FÆRSLA HRINGVEGAR (1-B2_B4) Í MÝRDAL

Viðauki A

Viðbrögð Vegagerðarinnar við umsögnum og
athugasemdum um drög að matsáætlun
Desember 2021

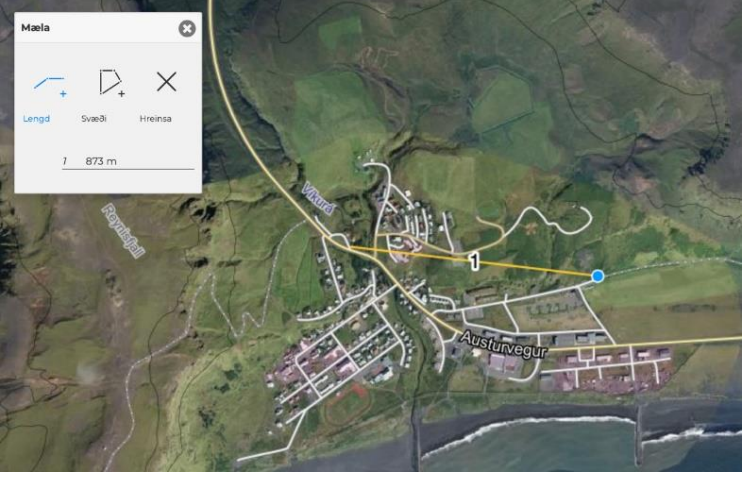
2.1.13	Helgi Eysteinnsson	<p>Samhliða þeim útfærslum á endurbótum á veginum um Gatnabrún mætti byggja lokaðan vegskála yfir veginn þar sem hann liggur í halla og undir brattri hlíð. Lengd skálans er nokkuð óljós þar sem ekki er auðvelt að sjá hve stór hluti vegarins mv. valkost 4 lægi í hliðarhalla. Svona mannvirki geta fallið mjög vel inn í náttúruna þegar þau eru í halla, þar sem hægt er að bæta jarðvegi ofan á þau og rækta hann upp.</p>	<p>Sjá svar 2.1.10 varðandi vegskála.</p> <p>Hluti af matsferlinu er að skoða veðurfar við allar tillögur að veglínunum. Ef veður og hrunhætta gefa tilefni til mun Vegagerðin bregðast við þ.a. veghönnunarreglur sé uppfylltar.</p> <p>Með hliðsjón af markmiðum framkvæmdarinnar er ekki er talin nægjanlegur ávinningur af því að hafa göng svo norðanlega í Reynisfjalli, en stytting leiðarinnar yrði óveruleg auk þess sem munnar yrðu nokkuð hátt í landinu og lítið lægri heldur en núverandi vegur. Nánari lýsing á forhönnuninni og</p>

Ef þessi lausn er af einhverjum ástæðum ekki fýsileg velti ég því upp hvort kannaðir hafi verið möguleikar á að grafa göng um Gatnabrún sem færu upp á hentugum stað í námunda við núverandi veg og kæmu upp á flatanum eða í norður enda Reynisfjalls, þar sem ekki er hætta á grjóthruni. Þessi göng gætu verið á bilinu 1000-1500m löng eftir því um hvorn kostinn ræðir.

Leiðin lægi svo um núverandi veg, með nauðsynlegum og tilheyrandi endurbótum til að tryggja umferðaröryggi, þangað til komið er að gílinu við gömlu brúnnu í námunda við Grafargil. Þar geri ég ráð fyrir

að gera þurfi lagfæringar á veginum til að tryggja enn frekar öryggi og hættu af gilinu. Þegar er þar vegrið á hættulegasta kaflanum en vegurinn er þröngur og varasamur þegar vindasamt er.

Annar kostur er að fara ekki lengra með veginn og grafa göng úr Grafargili (eða í námunda við það) og alveg austur fyrir þorpið. Þessi göng gætu verið á svipuðum slóðum og núverand veglína skv. valkosti 4. Þannig væri hægt að bægja umferðinni frá því að liggja í gegnum þorpið og koma alveg í veg fyrir ónæði og hávaða frá umferð inni í þorpinu. Göng sem þessi þyrftu að vera 1500-1700m löng.

Að lokum má hugsa sér að vegurinn héldi áfram um núverandi vegstæði með tilheyrandi endurbótum, eins og áður hefur verið nefnt, en færi svo í göng í jaðri þorpsins rétt áður en komið er að Víkurá. Þessi kostur er eflaust síðri með tilliti til þess að umferðin verður áfram í jaðri bæjarins. Á móti kemur að göngin væru töluvert styttri og væntanlega hagkvæmari fyrir vikið.

vandkvæðum þessarar staðsetningar á jarðgöngum má sjá í minnisblaði Vegagerðarinnar (viðauki C).

Göng austur fyrir þorpið í Vík er athyglisverð hugmynd, en tengingar inn í Vík yrðu mjög erfiðar og kostnaðarsamar, og mögulega einungis hægt að tengjast göngunum austan við plássíð. Vestan megin væri líklega eini kosturinn að hafa tengingu við núverandi Hringveg á túnnum Norður Víkur og núverandi Hringvegur færður yfir Víkurá og gangamunni austan við Norður Vík. Þessi útfærsla myndi einungis leysa eitt markmið framkvæmdarinnar um þjóðveg út fyrir þéttbýli.

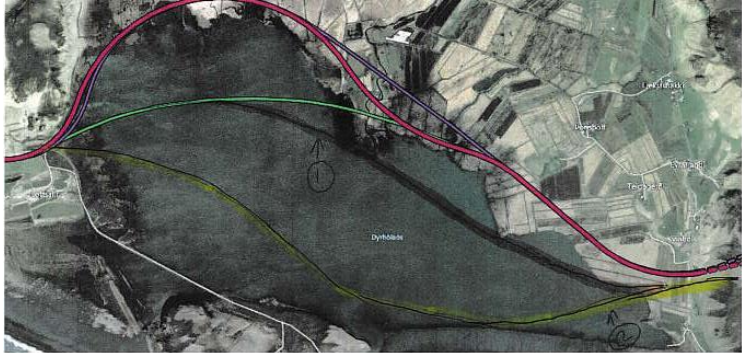
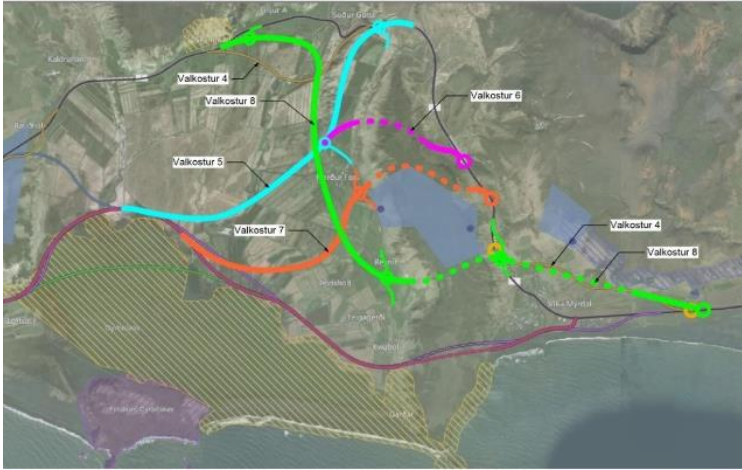
2.1.14	Örn Þorvaldsson	<p>Undirritaður vill leggja til að farið verði að „0 lausn“ og vill benda á eftirfarandi framkvæmdamáta til úrbóta á núverandi vegi:</p> <ol style="list-style-type: none">1. Að á svipaðan hátt verði staðið að lagfæringu á veginum við Gatnabrún og til Víkur (sem er í 120 m hæð yfir sjávarmáli) eins gert	<ol style="list-style-type: none">1. Vegurinn yfir Hellisheiði er 2+1 vegur. Árið 2018 var ÁDU (meðalumferð á dag yfir árið) niður Kambana yfir 9000 bílar á sólarhring, en á sama tíma var ÁDU undir 4000 bílum á sólarhring um

<p>hefur verið yfir Hellisheiði (sem er í 370 m hæð yfir sjávarmáli) í Skíðaskálabrekkunni og í Kömbunum í bland, en í mun minni útgáfu.</p> <p>2. Vegurinn verði áfram 1 + 1 en breikkuð verði vegbrún hans í báðar áttir (sem nota megi til hjóleiða) ásamt því að setja útskot fyrir vegfarendur, til hvíldar myndatöku og mögulegrar fræðslu um landsvæðið. Vegurinn verði einnig hækkaður þar sem þörf væri á vegna snjóá.</p> <p>3. Yfirborð vegarins, malbikið verði höggið (aðferð þar sem ökumaður nemur/heyrir þegar hann ekur yfir miðlínu eða útlínu vegar) bæði á miðju og á kantana. Vegurinn verði alltaf með fullnægjandi vegmálningu.</p> <p>4. Sett verði víra- vegrið bæði í miðju og í kanti vegarins, þar sem þörf krefst.</p> <p>5. Þar sem vegurinn kemur niður í átt að Vík verði hraðinn lækkaður fyrst í 70 km/kl. síðan í 50 og loks í 30 km þegar komið er inn í byggðina. Við aðkomuna til Víkur verði einnig sett hraðaskilti/myndavél sem segi til um hraðann jafnframt því að ef hraðinn fer yfir hámarkshraða (t.d. 60 km) þá verði sektað og hraðasektirnar verði samstundis sendar ökumanni viðkomandi bifreiðar rafrænt. Sett verði veglegt og gott hringtorg um leið og komið er inn í þorpið.</p>	<p>Mýrdalinn. Vegna þessa er ekki talin þörf á svo breiðu sniði.</p> <p>2. Ef vegurinn yrði endurgerður þyrfti að breikka veginn og laga. Vegagerðin er alltaf tilbúin að skoða nýjar lausnir og möguleika en hjólarein má einungis setja meðfram vegi þar sem umferðarhraði er 70km/klst eða minni (Hönnunarleiðbeiningar um hjóleiðar, Leiðbeiningar sveitarfélaga höfuðborgarsvæðisins og Vegagerðarinnar frá 2019). Einnig er reynt að stuðla að því að vegfarendur stoppi ekki í vegköntum, og alls ekki ef hjólarein er í kanti og því þyrfti mögulega að gera áningarstaði þar sem öruggt er að fara út fyrir Hringveginn.</p> <p>3. Á núverandi Hringvegi er klæðing en ekki malbik og þá er slitlagið of þunnt til að fræsa inn hvinrendur. Ef vegurinn yrði hins vegar malbikaður væri það góð hugmynd.</p> <p>Ávallt er reynt að tryggja að yfirborðsmerkingar séu viðunandi, en þær eiga það til að mást fljótt á vetrum og þá er erfitt að laga þær fyrr en að vori.</p> <p>4. Ef aðskilja á akstursstefnur þarf að breikka veginn umtalsvert, en vegurinn þyrfti að vera 2+1 til þess að tryggja framúrakstur og aðgengi neyðarbíla.</p> <p>Vegrið er sett í kant vegar þar sem aðstæður gefa tilefni til þ.a. öryggi vegfarenda sé sem mest.</p> <p>5. Ef vegurinn verður áfram í gegnum þéttbýlið í Vík þarf að tryggja greiðfærni og öryggi. Skoða þyrfti möguleika á hringtorgi vestan megin við þorpið, en þar er lítið pláss fyrir hringtorg þar sem hallinn inn í hringtorg þarf að vera tiltölulega lítill.</p> <p>Sjá svar 2.1.7 varðandi veg í gegnum Vík.</p>

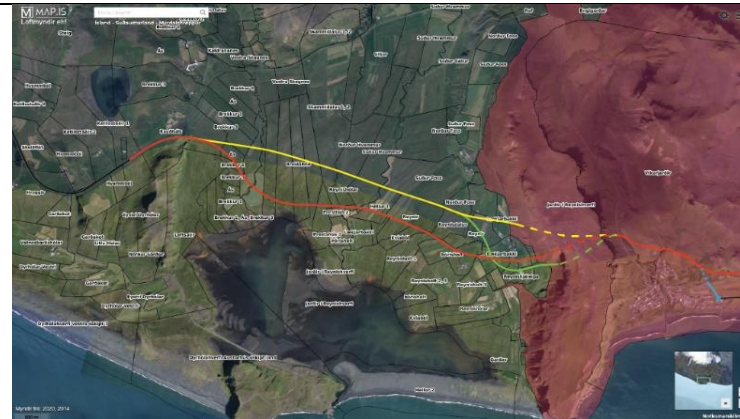
<p>Valkostir 4 og 5 liggja báðir heiðina norðan Reynisfjalls þar sem fannfergis og sterkra vinda getur gætt. Ég hef því bætt við valkosti 6 sem tengist valkosti 5 í vestri fyrir norðan bæinn Norður Foss í Reynishverfi og liggur í sveig til austurs í átt að hlíðum Reynisfjalls, þar sem vegurinn mun liggja í 1100m löngum jarðgöngum með sveig til suðausturs uns vegurinn kemur út úr fjallinu í sömu stefnu í um 450m uns þessi leið tengis Hringvegi 1 í um 2400m fjarlægð norður af Víkurþorpi.</p> <p>Valkostur 7 miðast við að vegurinn liggi sem mest á láglandi með gangatenginu við Hringveg 1 nær Vík. Þessi leið tengist skipulagslínu skammt fyrir vestan Hvammsá í víðri beygju inn í land til suðausturs, austurs og norðausturs þar til vestur hlíðum Reynisfjalls er náð stuttu fyrir sunnan bæinn Suður Foss. Þar mun vegurinn liggja í 1500m löngum jarðgöngum sem sveigjast frá norðausturs til suðausturs og eftir um það bil 250m löngum opnum vegarkafli þar til þessi leið tengist Hringvegi 1 um 1,5km norður af Víkurþorpi. Valkostir 5, 6 og 7 byggjast á því að austurhluti valkosti 4 verði byggður, sem mun taka megin umferðarþungan framhjá þorpinu. Valkostir 5 og 7 hafa þann galla að þeir liggja mislangt eftir bökkum Dyrhólaóss og einnig yfir votlendi í Mýrdal.</p> <p>Að lokum vil ég varpa fram hugmynd um valkost 8 sem tengist núverandi hringvegi í vestri við bæinn Skammadalshól og liggur þaðan í austurátt uns vegurinn beygir til suðurs undir bökkum Reynishverfis. Vegurinn liggur síðan í víðri beygju til austurs fyrir austan bæinn Þórisholt í átt að Reynisfjalli. Þar mun vegurinn fara inn í 1400m löng göng of mun koma út úr fjallinu austanmegin rétt við núverandi hringveg, um 600m fyrir norðan Vík með tengingu til suðurs og norðurs áður en vegurinn fer inn í önnur göng í beinni línu til austurs, sem mun liggja meira eða minna á sama stað og austurhluti valkosti 4. Þessi seinni göng munu síðan koma út úr Skerinu austan megin og mun leiðin liggja eftir opnum vegi í beinni línu uns vegurinn tengist núverandi þjóðvegi fyrir sunnan Víkurklett. Valkostur 8 liggur yfir þurrara svæði nyrst í Mýrdal og meðfram bökkum Reynsihverfis eins fjarri Dyrhólaóss og unnt er. Þessi leið veldur einnig minna raski á ræktartúnum í Mýrdal. Hins vegar styðst þessi úrlausn við tvenn göng, um það bil 1400m löng göng undir</p>

Reynisfjall og um 1800m löng göng undir Skerið. Lengri göngin undir Skerið hafa í för með sér töluverðan kostnaðarauka sem hægt væri að sleppa með því að notast við austurhluta valkosti 4 á þessum hluta leiðarinnar.
